Zpráva z místního šetření ohledně posouzení sádrokartonových podhledů v objektu ZŠ Stoliňská v 3.NP

Zprávu podává:

Ing. Robert Hošek

Obr. 3

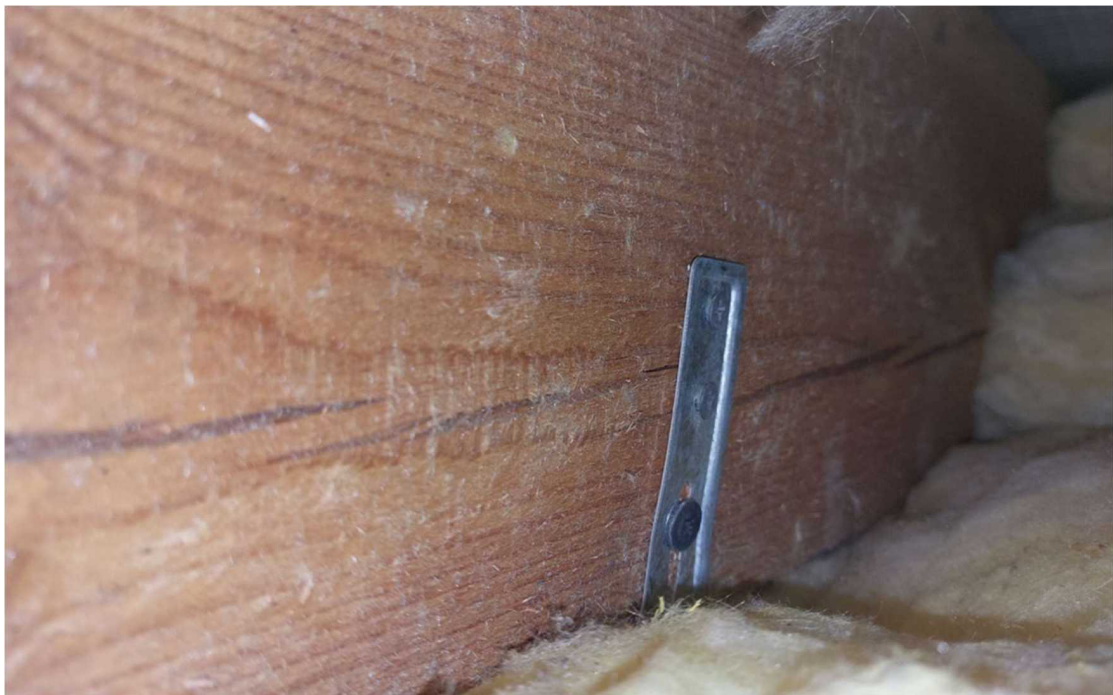
V místech provedených sond byly zjištěny nadměrné rozteče šroubů, připevňujících desky opláštění k profilům podkonstrukce (viz příloha 2 - obr. 3 a 6)

Zjištěna nepřipustně velká rozteč šroubů opláštění 225 mm, přičemž předepsaná rozteč je 170 mm

Místnost 302 (část 1) - možno zachovat, doporučuji přidat šrouby do stávajícího opláštění podhledů, z prostoru nad podhledem nahradit závěsy novými správně zakotvenými a s patřičnou délkou táhel.

Místnost 306, 307 a 311 (část 1) – možno zachovat, doporučuji přidat šrouby do stávajícího opláštění podhledů
